Høringsinnspill, forslag til planprogram for Ørin Sør II

Fig 1. Utsnitt av alternativ avgrensning av planområder.

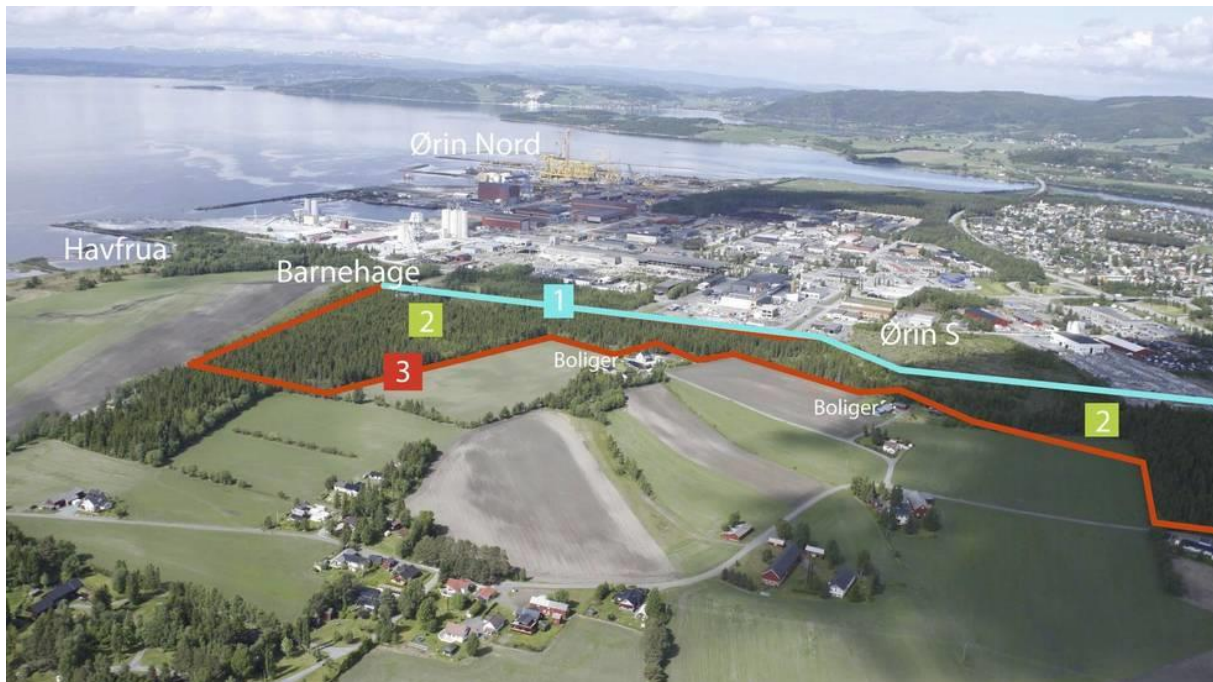
- Av fig 1, fremsettes alternativt avgrensning av planområde. Kommunedelplan Verdal bestemmer i avsnitt 2.16.5 følgende og vegetasjonsbelte. Bestemmelsene er og bør være førende for planområde for Ørin Sør. Opprinnelig avgrensning vi blått viser gjenstående vegetasjonsstriper for to av boligene for Fætten-område. Dette må ha sin bakgrunn i støy, støv og visuell forurensning fra nytt planområde. Slik avgrensningen er foretatt i dag vil dette i liten grad oppnås og det bør som et minimum foreligge et vegetasjonsbelte som vil fungere som en buffersone mot eksisterende boligfelt. At planområde er avgrenset helt mot Aker barnehage når boliger er hensyntatt må bero på en feil.

Fig 2. Viser ny hoved avkjørsel Verdal sentrum⁴.

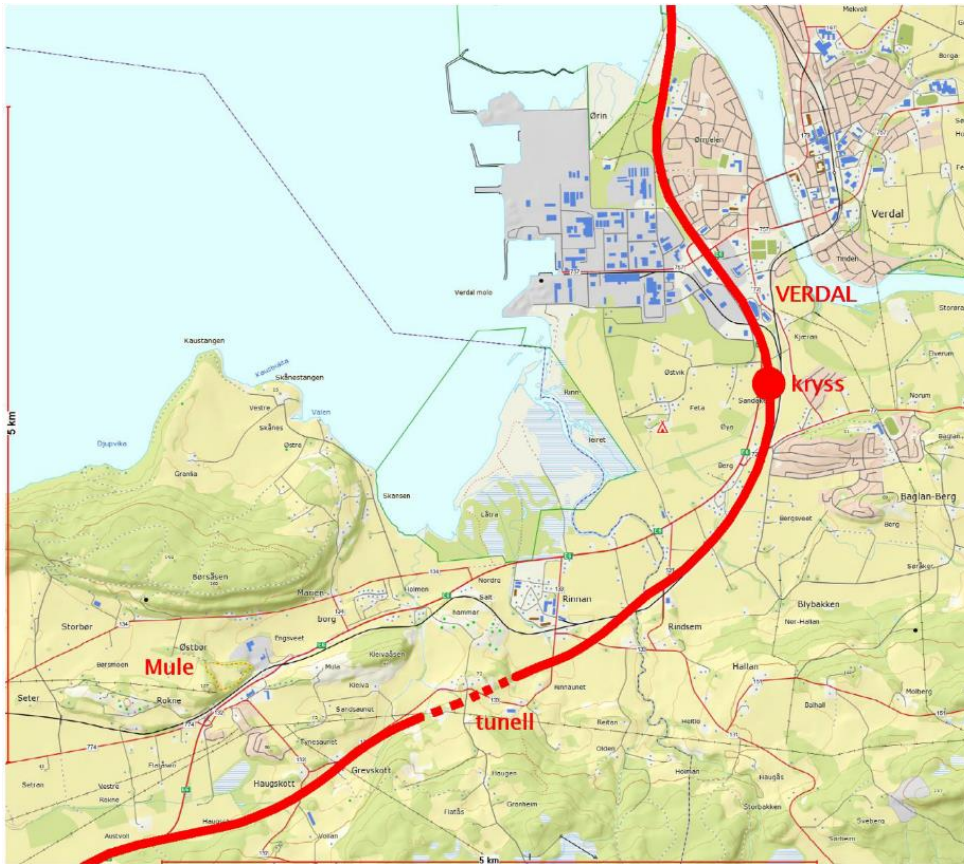
- Nytt planområde for Ørin Sør bør vise tilpasningen til ny E6 trase, se fig 2.
- En eventuell buffersone som vist på figur 1 kan ses i kombinasjon med gang/sykkelsti til friluftsområde Havfrua⁵, samt ny E6 trase og ny hovedadkomst til sentrum.
